**INFRASTRUTTURE FERROVIARIE STRATEGICHE DEFINITE DALLA
LEGGE OBIETTIVO N. 443/01
LINEA A.V. /A.C. TORINO – VENEZIA Tratta VERONA – PADOVA
Lotto funzionale Verona – Bivio Vicenza
PROGETTO ESECUTIVO
OPERE DI RIAMBIENTALIZZAZIONE
MITIGAZIONI AMBIENTALI: OPERE A VERDE
RELAZIONE DI CONFRONTO PD-PE**

1 DESCRIZIONE DELLE MODIFICHE

1.1 DA PK 0+600 A PK 2+025

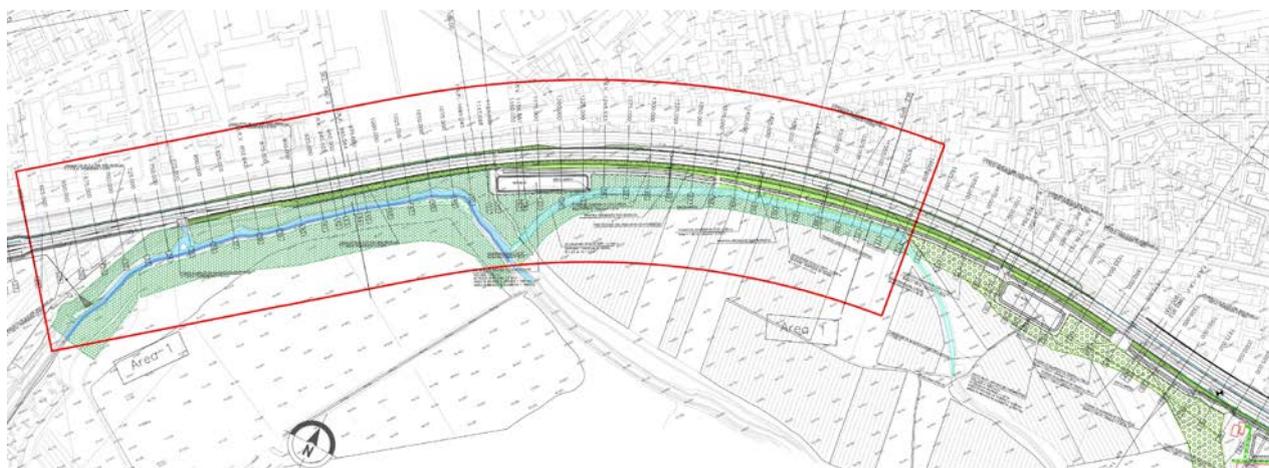
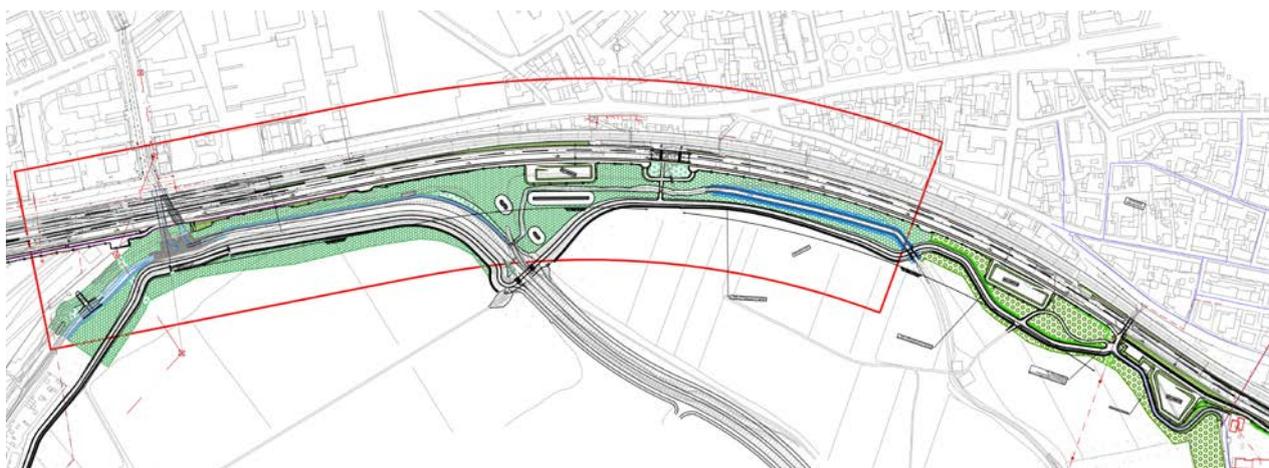
L'inserimento del percorso ciclopedonale dal quartiere di Porto San Pancrazio a San Michele, su sedime della pista di cantiere tra la pk 0+475 e la pk 2+025, e la variante dell'attraversamento idraulico del torrente Valpantena, generate rispettivamente dalla prescrizione 132 e 74 della Delibera CIPE n. 84 del 22/12/2017, comportano variazioni al progetto definitivo delle opere a verde di mitigazione ambientale.

Nello specifico la realizzazione del percorso comporta una riduzione di ca. 4.300 mq delle aree destinate al formazione di Macchia boscata in ambito ripariale e ca. 1.600 mq di aree destinate a Macchia boscata in ambito agricolo, la realizzazione della nuovo by-pass comporta una riduzione di ca 180 mq delle aree destinate al rimboscimento a mezzo di Macchia boscata in ambito ripariale. In progetto esecutivo la riduzione delle superfici è compensata dall'ampliamento delle aree di intervento fino al margine della pista ciclopedonale e dalla saturazione delle aree libere determinate a seguito della riduzione dell'ingombro planimetrico di due bacini di laminazione.

1.2 DA PK 2+000 A PK 2+400

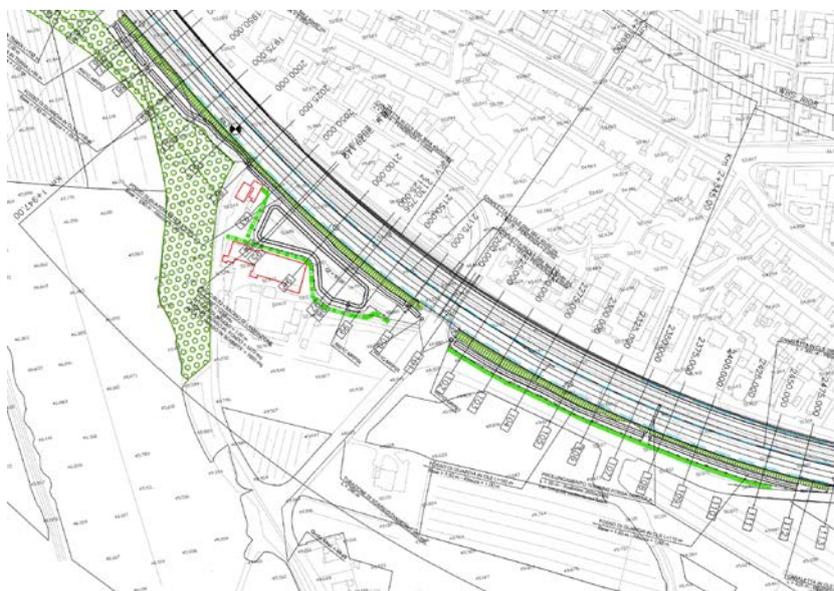
Dalle verifiche eseguite sulle caratteristiche delle aree di intervento e loro destinazioni d'uso è emerso che una piccola porzione della formazione boschiva prevista in PD occupa il parcheggio alberato di un agriturismo con ingresso da via Bernini Buri. Al fine di salvaguardare l'attività agrituristica e la vegetazione esistente si prevede lo spostamento della porzione di intervento in un reliquato ubicato tra PK3+775 e PK3+900. La realizzazione della formazione boschiva, nell'area sopracitata, consente anche di migliorare l'inserimento paesaggistico del Piazzale FA02 - Fabbricato SSE AL km 3+885,00, limitandone gli impatti visivi.

Si segnala inoltre in PE una riduzione dello sviluppo della fascia arbustiva prevista in PD lungo via Campagnola per mancanza di spazio utile tra la recinzione ferroviaria ed il ciglio stradale.

1.4 DA PK 4+125 A PK 4+500

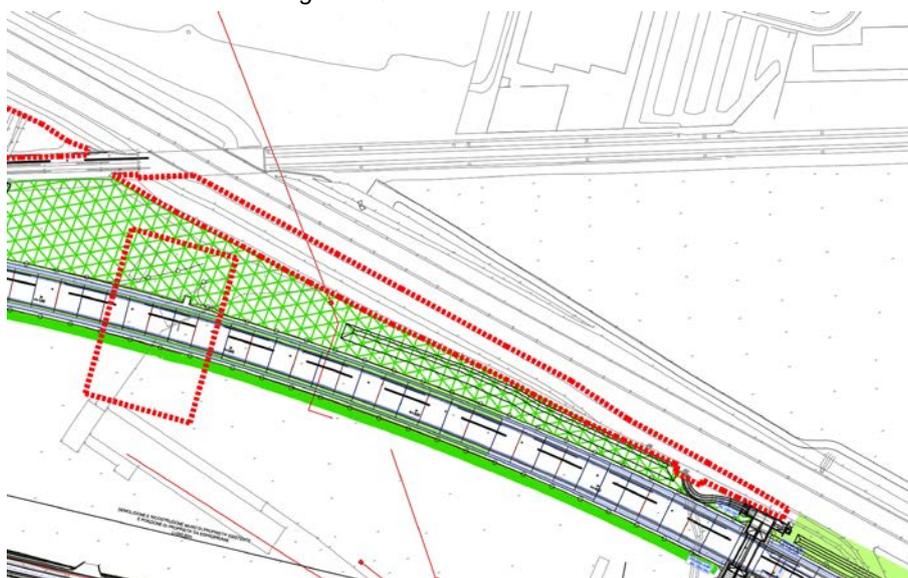
Nel PE è stato stralciato l'intervento relativo alla formazione di macchia arbustiva, prevista in PD sulla scarpata autostradale compresa tra PK 4+125 A PK 4+500 AV/A, in quanto interferente con le normali pratiche manutentive delle scarpate autostradali.

L'intervento, previsto in PD su un'area di circa 6.000 mq, è stato delocalizzato nelle aree intercluse della nuova configurazione della viabilità NV51- scavalco di Viale del Lavoro/ Raccordo Autostradale Verona Est – composta da Cavalcavia Trasversale e 2 Rotatorie a Nord e Sud del Raccordo A4 (4 corsie a raso) (Ved. paragrafo 1.5 della presente relazione). Lo spostamento dell'intervento nelle aree dello scavalco, a parità di superficie, garantisce soluzioni mitigative di maggiore efficacia, anche in termini di mascheramento visivo dell'infrastruttura, in considerazione delle tipologie delle opere stradali e delle caratteristiche delle aree di intervento.

1.6 DA PK 7+000 A PK7+375

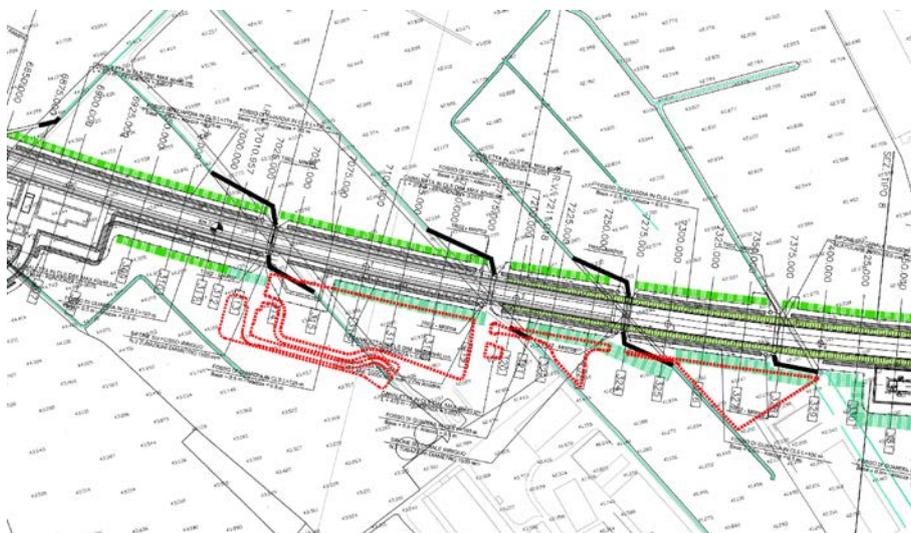
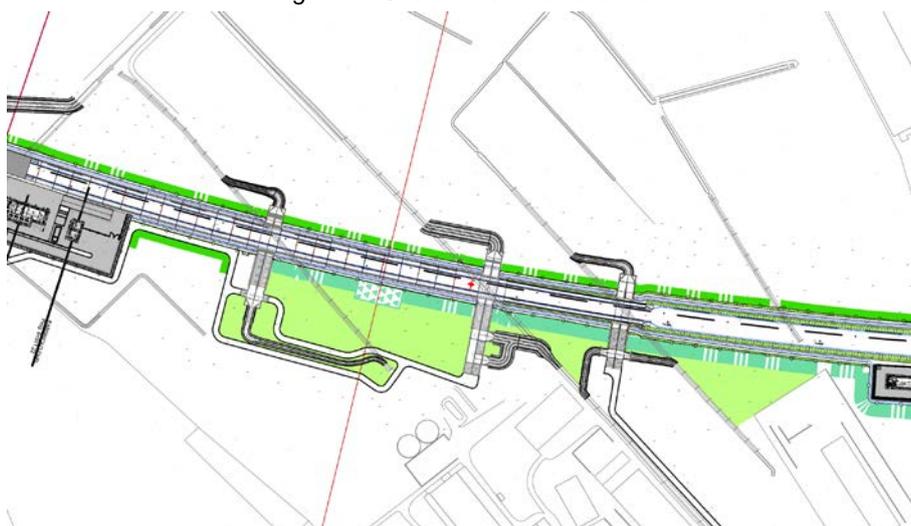
Si prevede, in PE, la realizzazione dell'inerbimento nelle aree Interessate dalla realizzazione delle opere idrauliche di ricostituzione della continuità idraulica della rete esistente di fossi e canali.

1.8 DA PK 10+750 A PK11+825

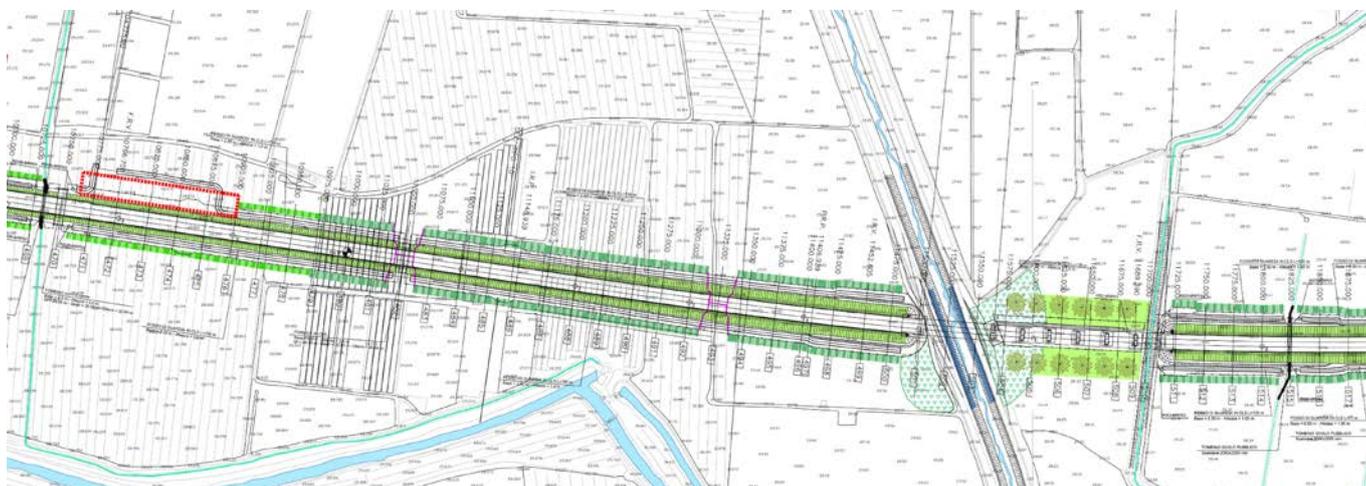
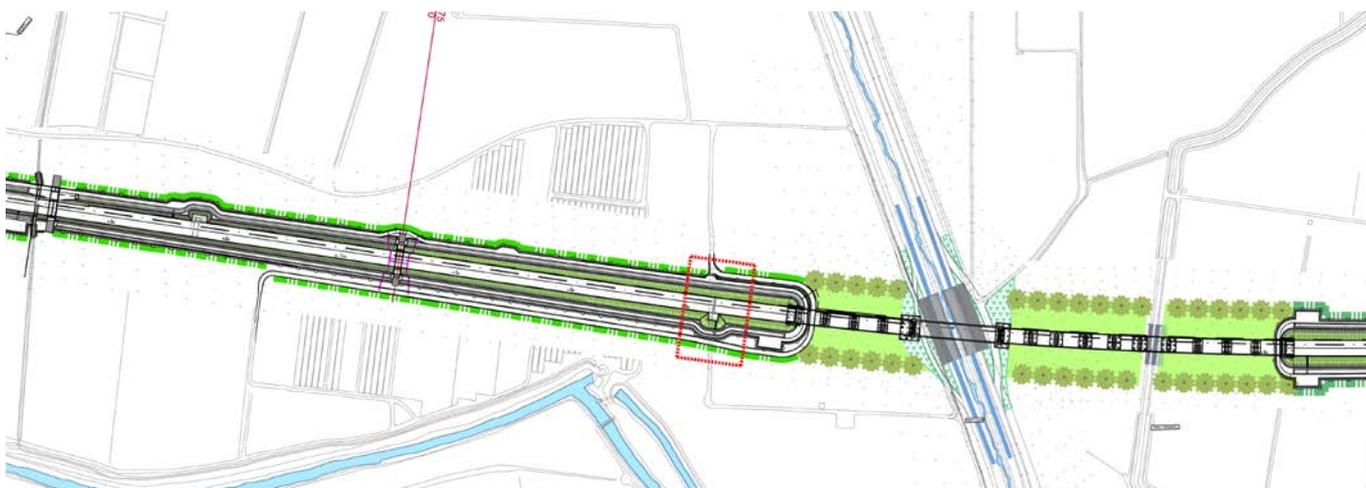
In PE da PK10+775 a PK10+900 a nord della linea ferroviaria è stata prolungata la fascia arbustiva in ambito agricolo, la modifica progettuale dell'opera di scavalco del torrente Illasi, in attuazione della prescrizione 76 della Delibera Cipe n. 84/2017: *Allungare l'attuale viadotto d'Illasi (dal chilometro 11+502.12 al chilometro 11+715.12) sia in sinistra che in destra idrografica rispettivamente di 100 metri, raggiungendo quindi una lunghezza totale di circa 450 metri con estensione dalla chilometrica 11+402.12 alla chilometrica 11+815.12; inserire 4 fornici (h=2.5 metri - b=5 metri) nella parte più depressa del piano campagna ad ovest di via Maccagnina, dalla chilometrica 10+550.00 alla chilometrica 10+750.00*, ha determinato inoltre l'esigenza di adeguare la soluzione progettuale di PD alla nuova configurazione planimetrica del viadotto, sono stati pertanto prolungati i filari di mitigazione delle pile e modificate le aree destinate alla formazioni igrofile.

1.13 DA PK13+800 A PK13+900

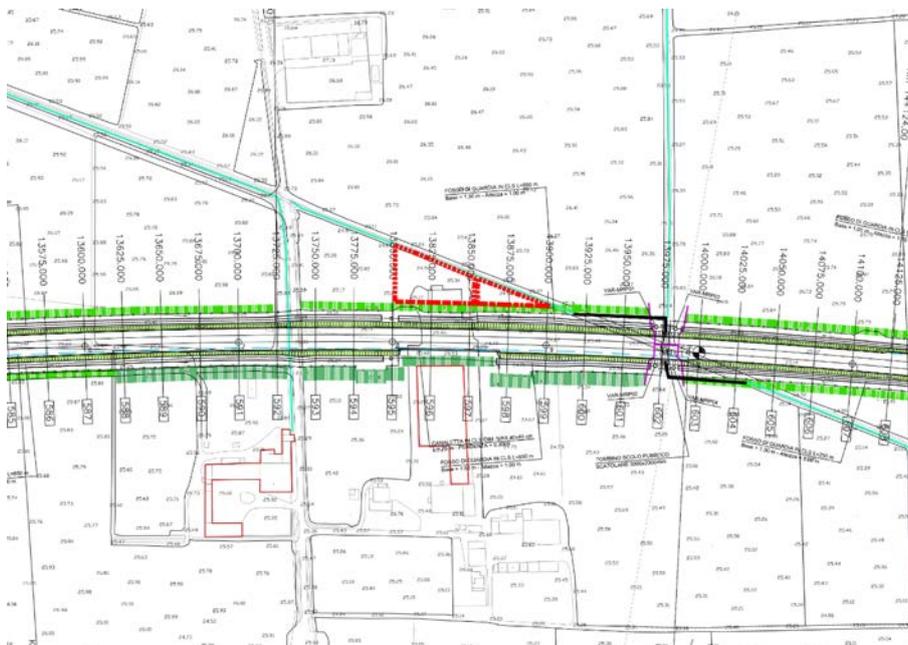
La modifica introdotta in PE nel tratto in esame riguarda la previsione di una macchia boscata in ambito agricolo, collocata in un reliquato posto a nord della linea ferroviaria AV/AC.

Tale intervento contribuisce a compensare il numero di piante arboree stralciate in P.E. a seguito dell'applicazione delle distanze di sicurezza all'interno delle fasce di rispetto degli impianti a rete.

1.14 DA PK15+890 A PK16+030

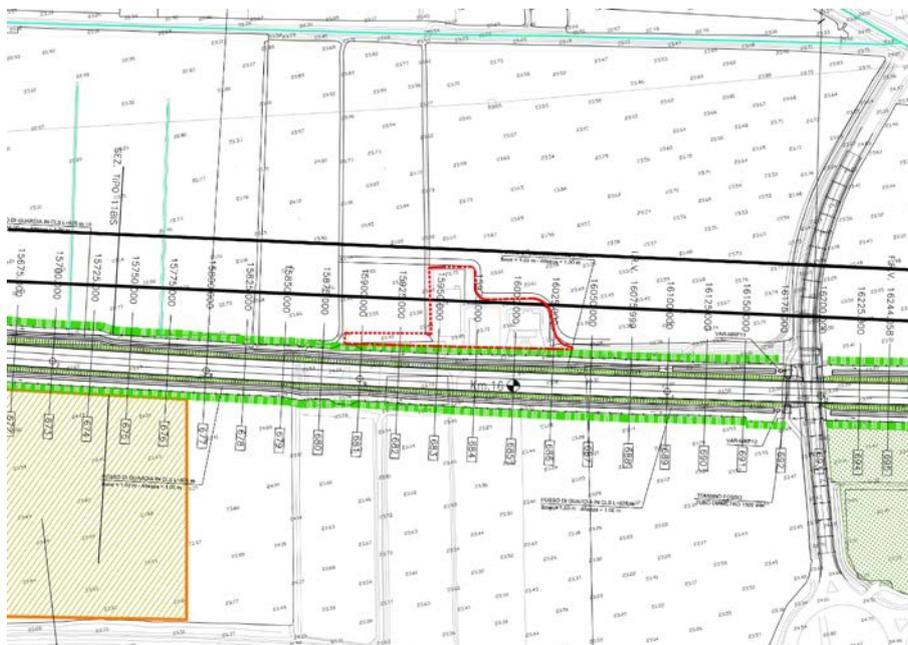
La modifica introdotta in PE nel tratto in esame riguarda la previsione di una macchia boscata in ambito agricolo, collocata in un reliquato posto a nord della linea ferroviaria AV/AC.

Tale intervento contribuisce a compensare il numero di piante arboree stralciate in P.E. a seguito dell'applicazione delle distanze di sicurezza all'interno delle fasce di rispetto degli impianti a rete.

1.16 DA PK 22+000 A PK23+425

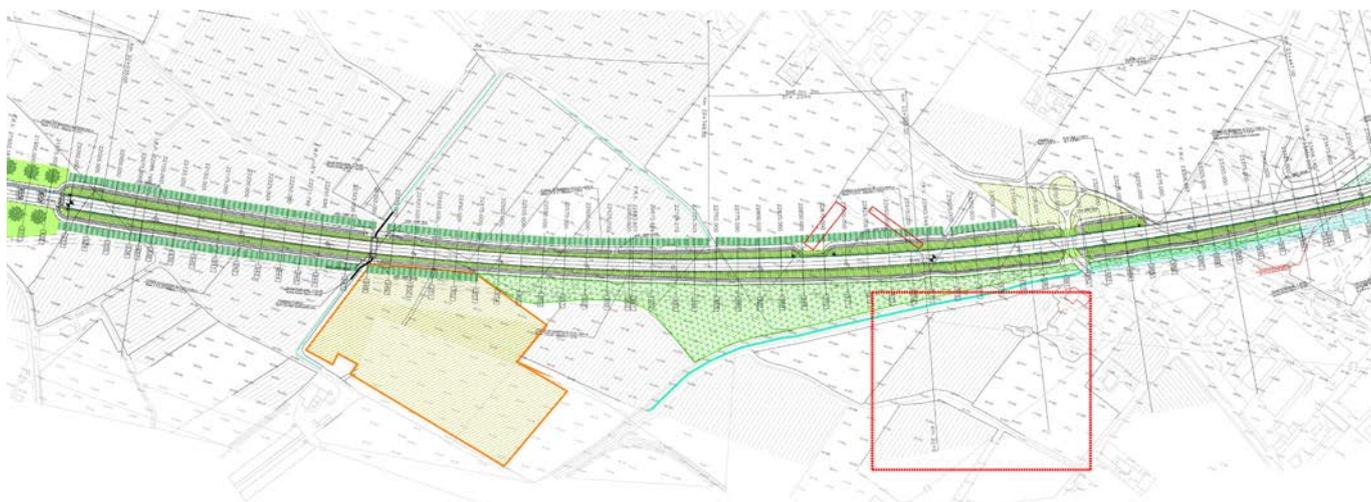
L'inserimento in PE del prolungamento della strada Porcilana WBS NV53, in attuazione della prescrizione n. 134 della delibera Cipe n. 84/2017: "Realizzare il prolungamento della strada provinciale 38 Porcilana nel tratto dalla rotonda di via delle Fontanelle a via Lobbia, in affiancamento alla Linea AV/AC. Il sedime sarà acquisito con le procedure espropriative e ceduto a titolo compensativo agli enti locali a fine lavori. La pista di cantiere della Linea AV/AC, salvo eventuali tratti di lunghezza limitata, sarà realizzata sull'ambito territoriale coincidente con il sedime della suddetta strada. Le relative autorizzazioni saranno demandate all'Autorità locale competente", ha determinato la necessità di adeguare le scelte progettuali delle mitigazioni ambientali di PD alle nuove opere stradali. In funzione della presenza del nuovo tracciato stradale sono state apportate le seguenti modifiche alle opere di mitigazione ambientale:

- Da PK22+575 a PK22+675 eliminazione, a sud della nuova linea ferroviaria, dell'intervento Macchia arbustiva in ambito agricolo.

- Da PK22+675 A PK22+875 a sud della nuova linea ferroviaria sostituzione intervento Macchia arbustiva in ambito agricolo in Sistemazione aree intercluse.
- Da PK22+875 A PK23+125 a sud della nuova linea ferroviaria sostituzione intervento Macchia arbustiva in ambito agricolo in Sistemazione aree intercluse.
- Da PK23+125 A PK23+725 a nord della nuova linea ferroviaria sostituzione intervento Macchia arbustiva in ambito agricolo in Inerbimento con idrosemina.

1.17 DA PK 23+350 A PK24+825

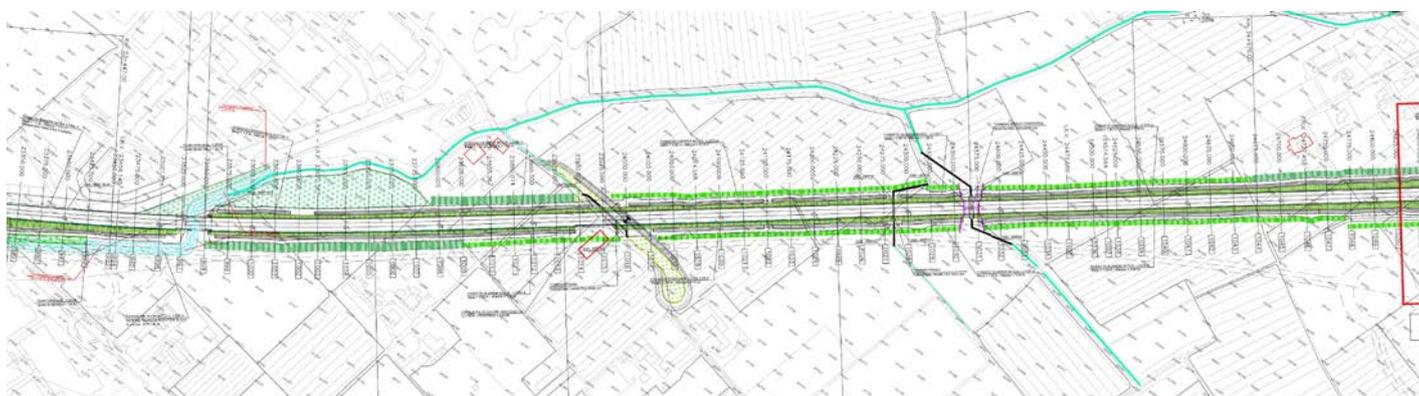
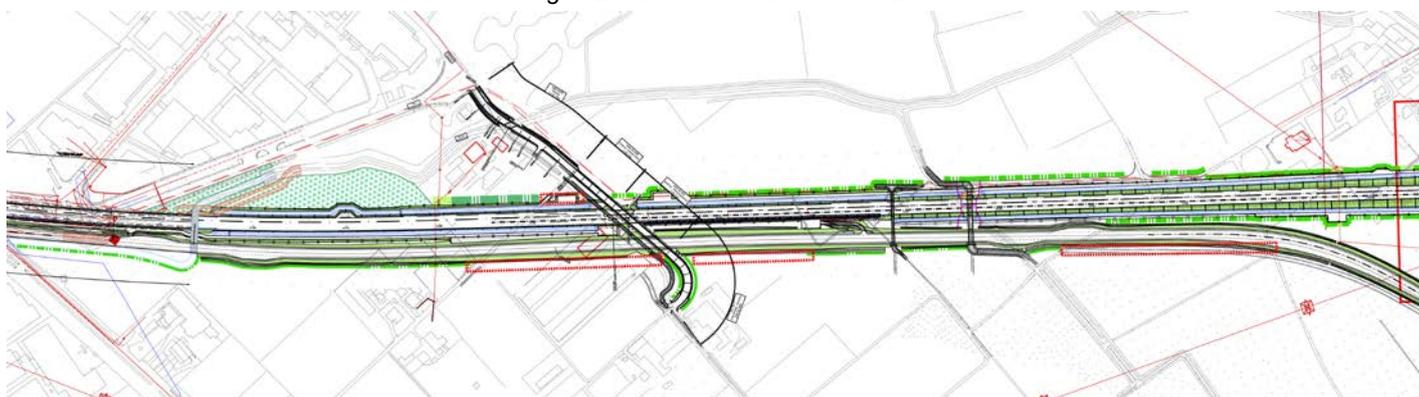
L'inserimento in PE del prolungamento della strada Porcilana WBS NV53, in attuazione della prescrizione n. 134 della delibera Cipe n. 84/2018, e principalmente l'attuazione della prescrizione n. 14 della medesima delibera, ha determinato la necessità di adeguare le scelte progettuali di PD alla nuova opera. In funzione della presenza del nuovo tracciato stradale sono state apportate le seguenti modifiche alle opere di mitigazione ambientale:

- Da PK23+550 A PK23+825, sostituzione Fascia arboreo arbustiva in ambito agricolo con fascia arbustiva in ambito agricolo.
- Da PK23+825 A PK24+025, eliminazione porzione di fascia arbustiva in ambito agricolo.
- Da PK23+925 A PK23+950, eliminazione porzione di fascia arbustiva in ambito agricolo.
- Da PK24+070 A PK24+200, eliminazione porzione di fascia arbustiva in ambito agricolo.
- PK24+000 sostituzione intervento di sistemazione aree intercluse con fascia arbustiva in ambito agricolo.

1.18 DA PK 24+850 A PK25+295

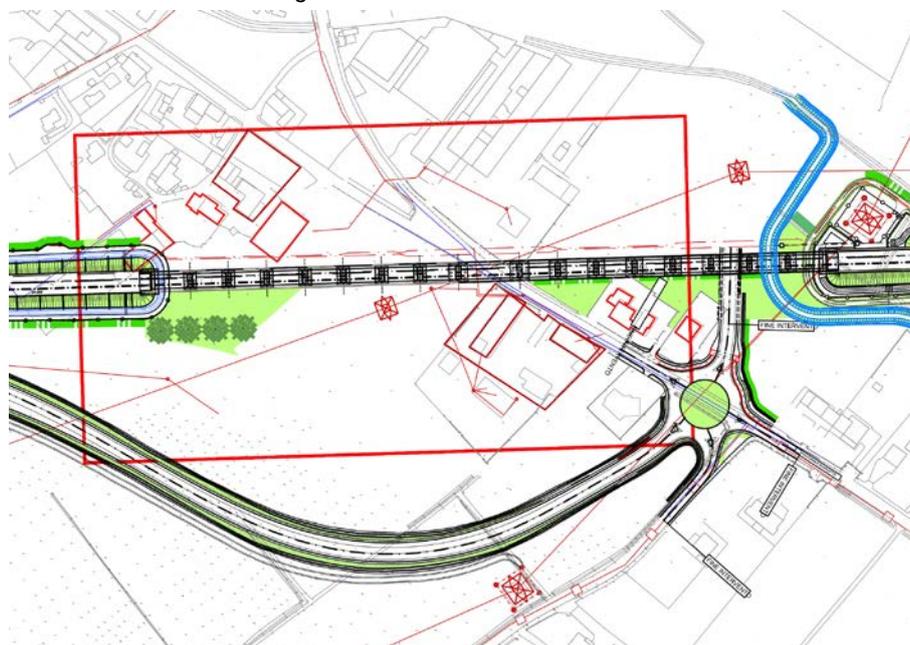
Il prolungamento della strada Porcilana, in attuazione della prescrizione n. 134 della delibera Cipe n. 84/2017, con l'inserimento della rotatoria di connessione alla viabilità esistente, ha determinato alcune modifiche al progetto definitivo delle opere di mitigazione ambientale, in particolare la porzione di filare arboreo previsto tra Pk 25+150 a Pk 25+275, vista la presenza del ramo di immissione alla rotatoria è stato riposizionato tra Pk 24+875 e Pk 24+950; a nord della linea sono stati stralciati i due filari in quanto ricadenti,

ad est della SP38a, in aree pertinenziali di edifici prossimi alla linea ferroviaria e ad ovest della SP38a su un lotto agricolo coltivato a vigneto, al fine di salvaguardare le coltivazioni di pregio.

1.19 DA PK 26+750 A PK26+875

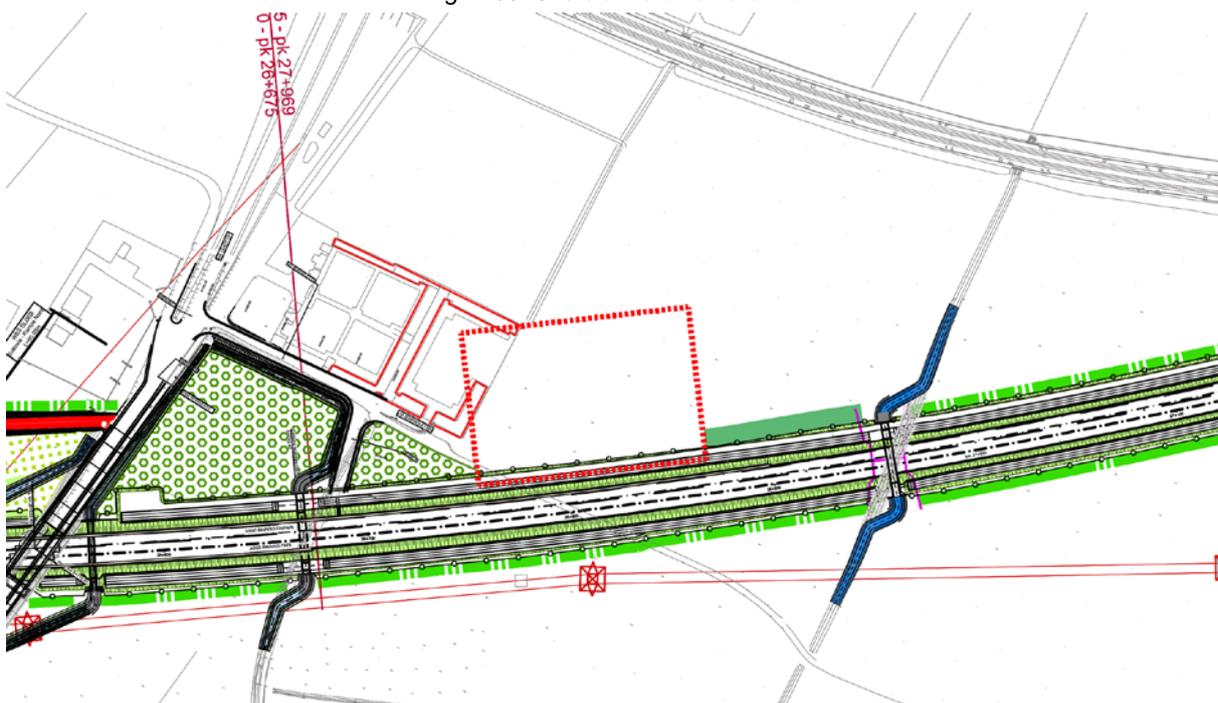
Al fine di limitare gli impatti delle opere sulle coltivazioni di pregio, si prevede in PE, lo spostamento della macchia boscata in ambito agricolo, prevista in PD a nord della linea ferroviaria, in un reliquato ricadente nel tratto compreso tra PK38+450 a PK38+600.
